# Ministero dell'Interno

Prot. n. 0006334 del 04/05/2012

**OGGETTO:** Chiarimenti alla nota prot DCPREV 1324 del 7/2/2012 “Guida per l’installazione degli impianti fotovoltaici – Edizione 2012”

Tabella di chiarimento alla nota prot. n. 1324 del 7/2/2012

**ALLEGATO B**

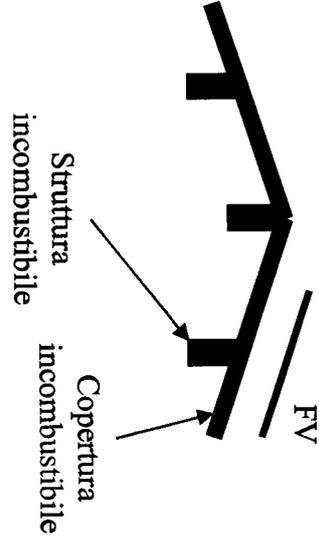
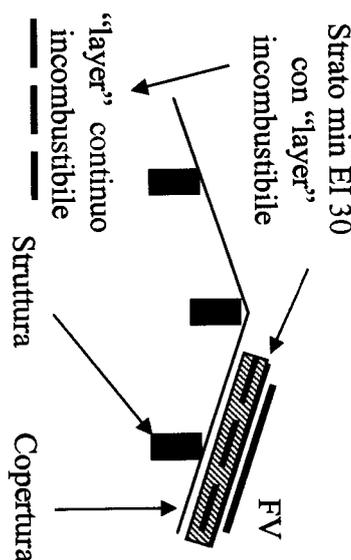
L'installazione degli impianti FV dovrà essere eseguita in modo da evitare la propagazione di un incendio dal generatore fotovoltaico al fabbricato nel quale è incorporato (Requisiti tecnici)

**Caso 1**  
Installazione su strutture ed elementi di copertura e/o di facciata incombustibili

**Caso 2**  
Interposizione tra i moduli fotovoltaici e il piano di appoggio di uno strato di materiale di resistenza al fuoco almeno EI 30 ed incombustibile

**Caso 3**  
Valutazione specifica del rischio di propagazione dell'incendio

**Caso 3/a**  
Valutazione del rischio tenendo conto:  
- della classe di resistenza agli incendi esterni dei tetti e delle coperture dei tetti;  
- della classe di reazione al fuoco del modulo fotovoltaico.

**Caso 3/b**  
Valutazione del rischio ad hoc finalizzata al raggiungimento degli obiettivi del Regolamento UE 305/2011
